con la presente si inviano le Osservazioni contro il Progetto di un impianto eolico codice procedura ID 13034 denominato "Energia Sorano" ubicato nel comune di Sorano (GR) costituito da 8 (otto) aerogeneratori di potenza nominale 6,2 MW per un totale di 43,4 MW con relative opere connesse ed infrastrutture indispensabili.

“Progetto di un nuovo parco eolico, denominato "Energia Sorano", costituito da n.8 aerogeneratori, ciascuno di potenza nominale pari a 6,2 MW, per una potenza complessiva di 43,4 MW da realizzarsi nel comune di Sorano (GR) e relative opere di connessione”

TESTO DELLE OSSERVAZIONI

Immagine 1. Cumulo di una parte di impianti eolici, fotovoltaici e geotermici industriali in progettazione ed esistenti intorno all'eolico industriale "Energia Sorano".

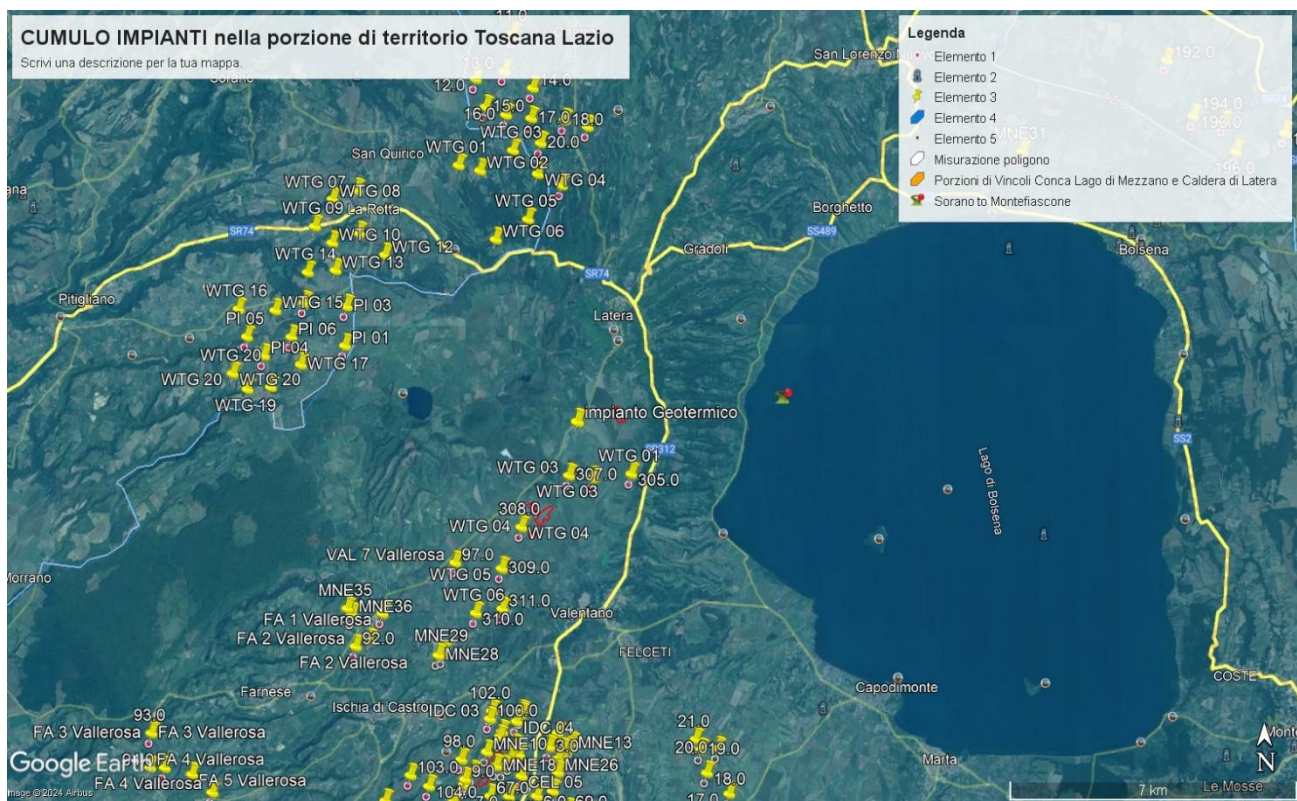
anche il modo in cui l'impianto viene percepito all'interno del bacino visivo. Le analisi visive debbono inoltre tener in opportuna considerazione **gli effetti cumulativi derivanti dalla presenza di più impianti**". Nella Relazione Paesaggistica e nello Studio di Impatto Ambientale prodotte dalla proponente non vengono nemmeno citati gli impianti eolici in progetto al MASE, del territorio di Pitigliano "Pian di Morrano-La Rotta" del Gruppo *Visconti-Pitigliano s.r.l.* con 14 aerogeneratori e potenza di 72,6 MW) e soprattutto non viene citato un altro impianto eolico industriale denominato **"Pitigliano" e ubicato nei comuni di Pitigliano (GR) e Sorano (GR) costituito da 20 (venti) aerogeneratori di potenza nominale 7,0 MW per un totale di 140,0 MW di cui otto aerogeneratori ricadono nel territorio del Comune di Sorano.** Ad oggi nei territori di Pitigliano, Sorano e in quello limitrofo potenzialmente potrebbero essere insediati 40 aerogeneratori alti 200 metri e larghi 170. Oltre a questi sul territorio della "Città del Tufo" (Sorano, Sovana e Pitigliano) e in particolare su Sorano impatterebbe anche l'impianto eolico "Montarzo" di Onano con 13 aerogeneratori con le dimensioni ricordate, l'altro eolico industriale nel territorio di Valentano con sette aerogeneratori (stesse dimensioni), gli impianti di Farnese con un minieolico di 3 Torri alte 60 metri già installate in località Poggio del Crognolo e l'impianto eolico industriale "Vallerosa" (7 aerogeneratori alti 200 metri e larghi 158 metri) in procedura VIA presso la Regione Lazio.. Quindi è stata effettuata una valutazione del potenziale impatto visivo e cumulativo non veritiera a dispetto di quanto affermato dalla proponente che sostiene di aver preso in considerazione uno spazio di 10,3 km intorno al suo impianto.

Analisi delle Pale Eoliche in Progetto ed Esistenti

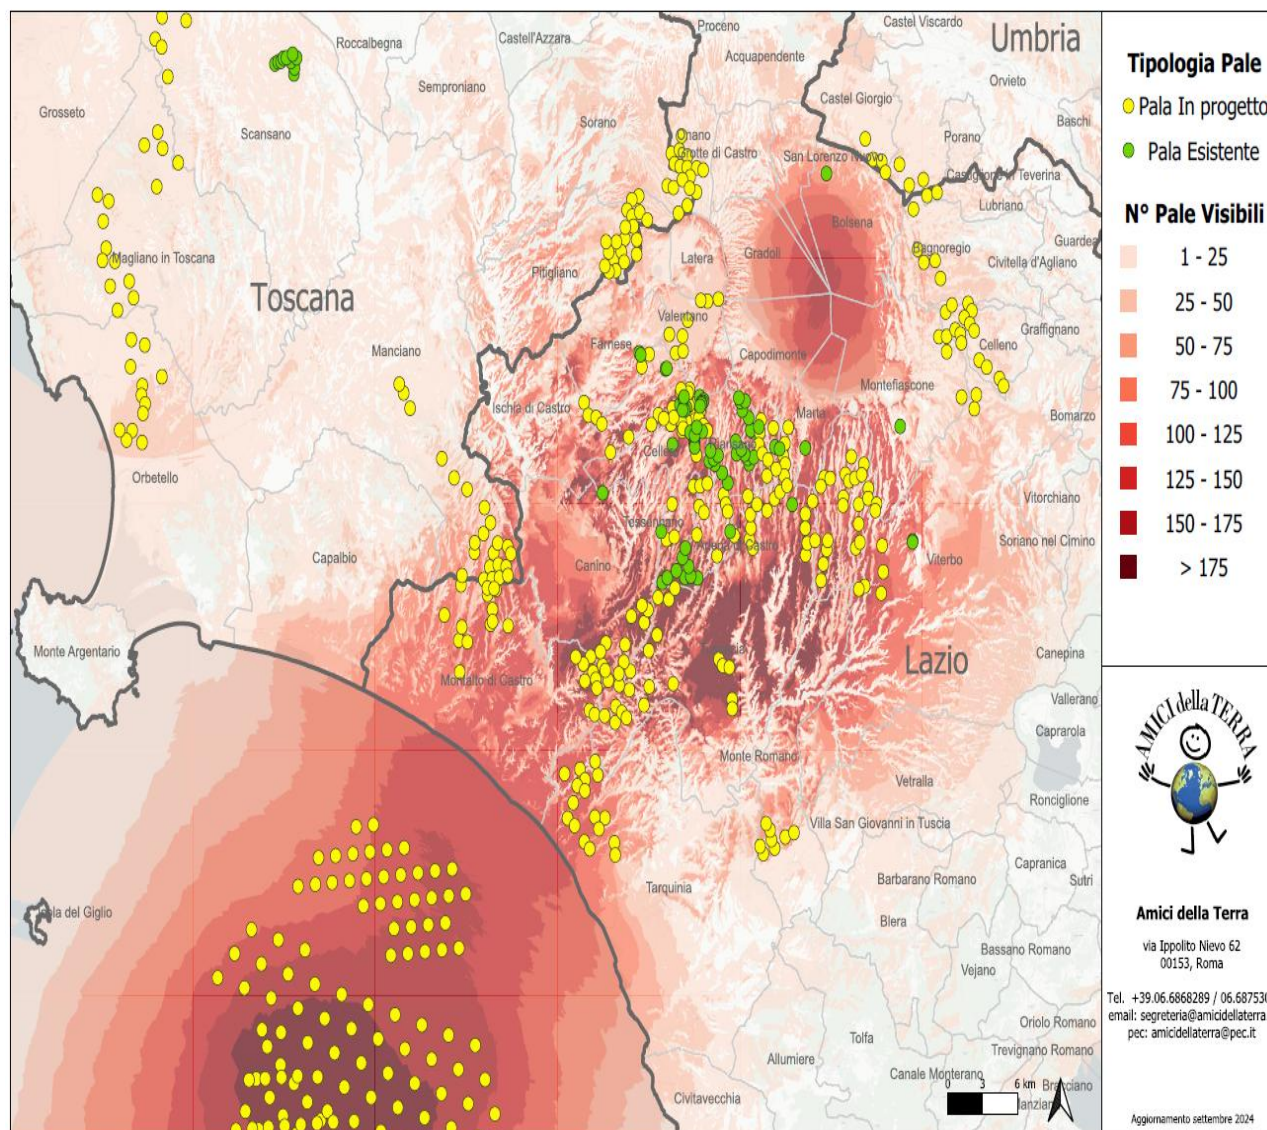
In questa elaborazione sono visibili **621** pale, di cui **540** in progetto e **79** esistenti. Del totale, **7** ricadono in Umbria, **92** in Toscana e **522** nel Lazio.

Le **540** pale in progetto sono suddivise in **42** progetti, **1** in Umbria, **8** in Toscana e **33** nel Lazio.

Delle **218** pale off-shore previste al largo di Tarquinia, solamente **92** sono visibili in questa elaborazione. Le restanti sono poco più a Sud.

Se agli impianti eolici rappresentati qui sopra che non comprendono sia l'impianto eolico Pitigliano di 20 pale e le altre 14 pale del progetto eolico Pian di Morrano – La Rotta e neanche gli 8 aerogeneratori di “Energia Sorano” ad essi si aggiungono le migliaia di ettari (7000 fin’ora) di territorio occupato dagli impianti fotovoltaici e agrivoltaici e dalle altre tipologie di impianti, appare chiaro il numero spropositato degli impianti FER nella bassa toscana e nella Toscana.

Cartografia della Rete Ecologica Natura 2000 tratta dall' "Ambito 20 Bassa Maremma e ripiani tufacei" del PIT Toscana.

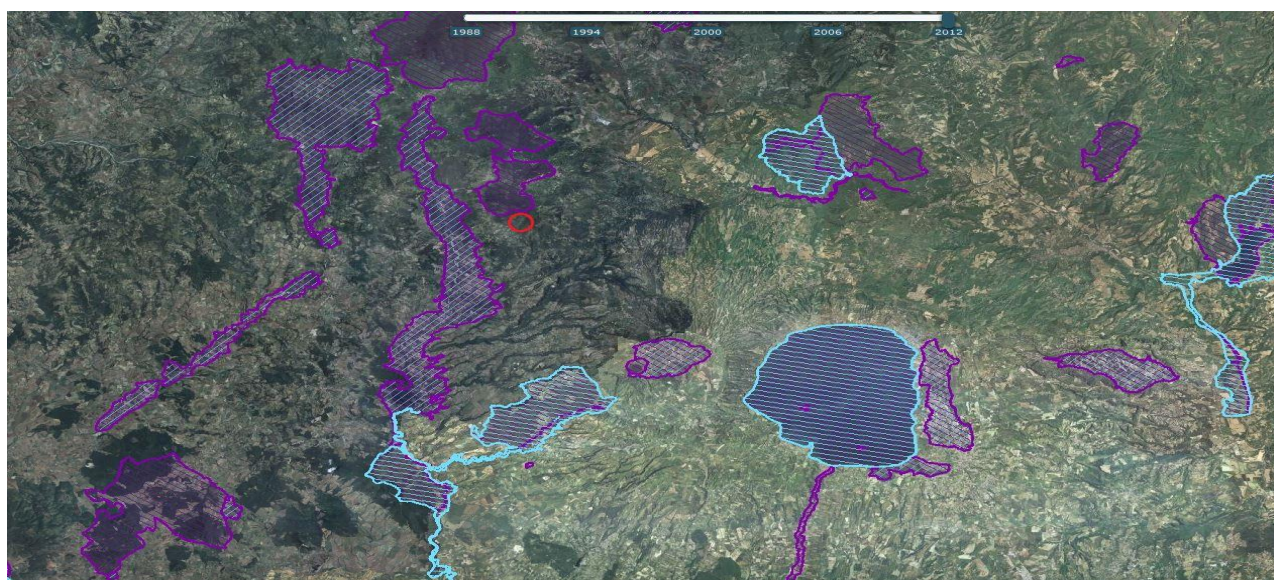
Dalla cartografia estratta dal PIT della Regione Toscana, Ambito 20 "Bassa Maremma e ripiani tufacei" riprodotta nella pagine seguente, si evince chiaramente che l'impianto eolico Energia Sorano è fortemente in pattante sulla Rete Ecologica europea "Natura 2000" senza contare che oltre ai siti e ai corridoi ecologici regionali si verrebbe a trovare anche ad interferire pesantemente con la direttrice di connettività ecologica interregionale che vede interessate le ZPS nonchè IBA di Selva del Lamone e Monti di Castro e il Lago di Bolsena, la Zps Caldera di Latera ed altri. Impatti che verrebbero aumentati dalla notevole taglia degli aerogeneratori progettati inoltre ad un'altitudine di 830-950 metri.

OSSERVAZIONE 9. Vincolo idrogeologico.

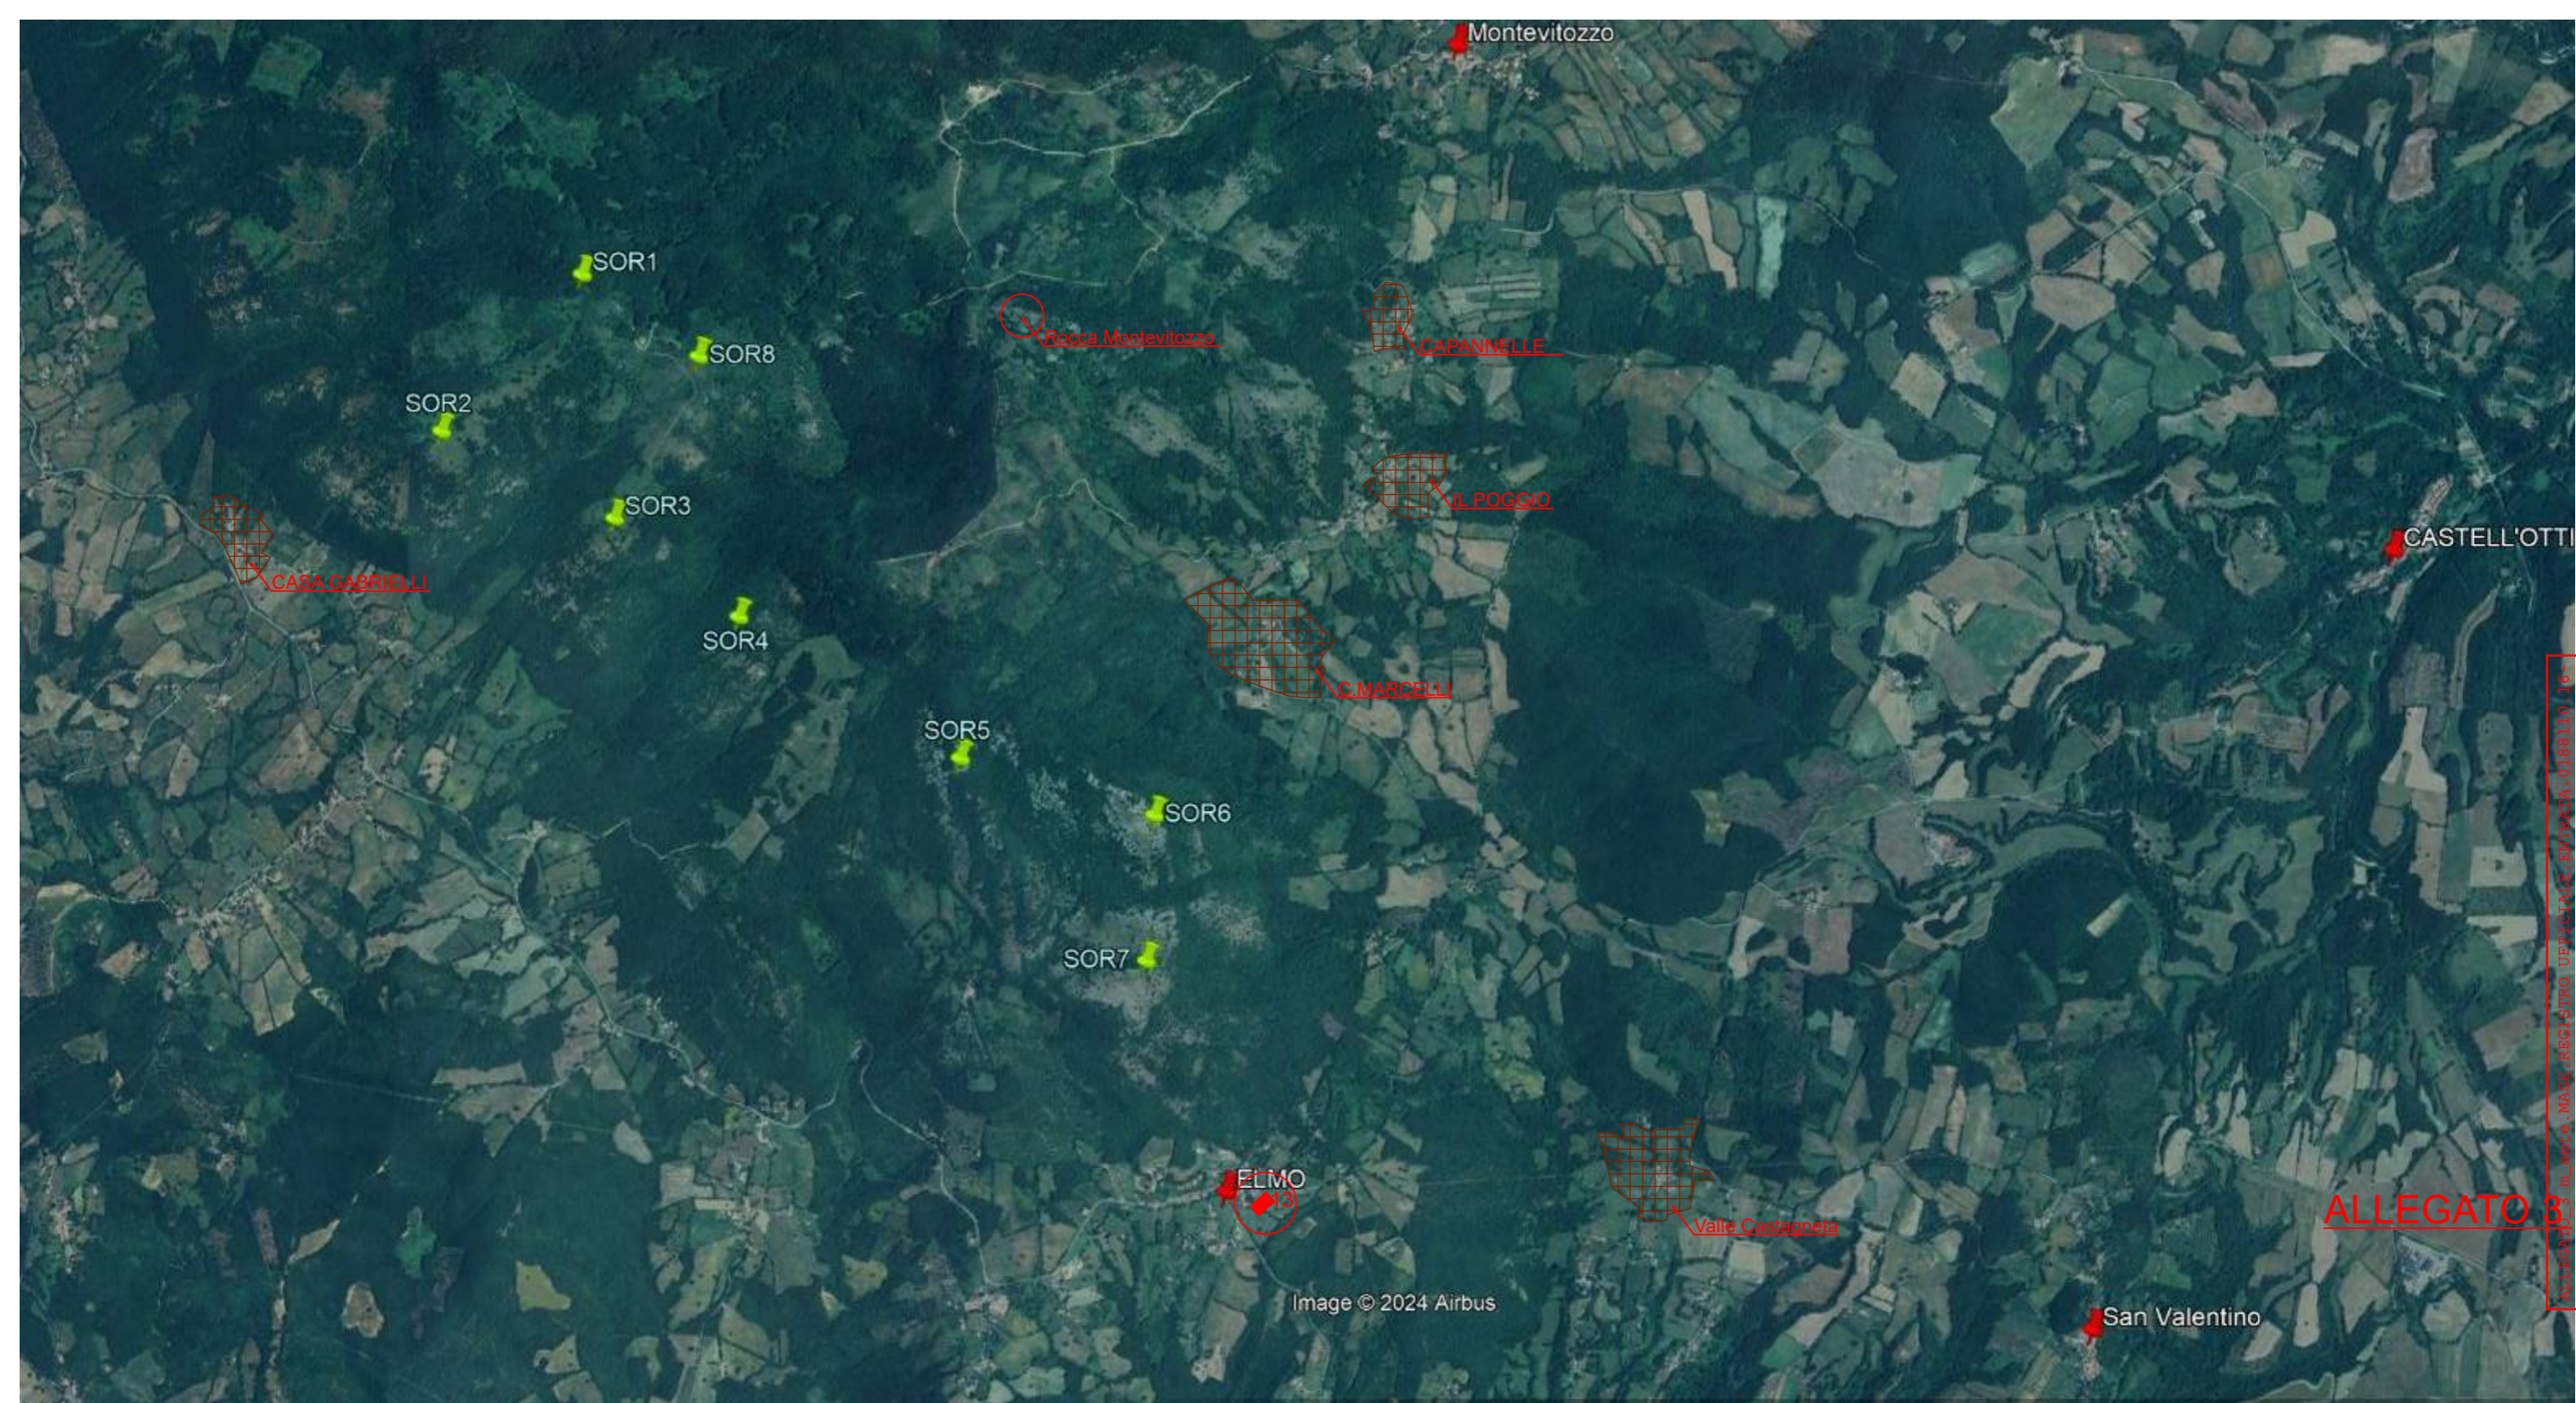
Il progetto insiste su un'area vincolata dal 1923 per protezione idrogeologica, con rischi legati a interventi sul terreno come disboscamenti e scavi.

Gran parte delle opere in progetto cade in area riconosciuta a protezione idrogeologica sin dall'R.D. 3267 del 1923, confermata come area boscata nel 2016 e con DCR 93/2018 con conseguente vincolo idrogeologico. Il Vincolo idrogeologico sottopone a tutela le aree territoriali che per effetto di interventi quali, ad esempio, disboscamenti o movimenti di terreno, scavi per plinti, allargamenti dei tratturi possono, con danno pubblico subire denudazioni, perdere la stabilità o turbare il regime delle acque).

Si vuole inoltre evidenziare che l'area è ricca di doline puntuali e areali (dati cartografia Geoscopia) che potenzialmente possono costituire un rischio per la sicurezza del cantiere e della struttura quando fosse operativa.
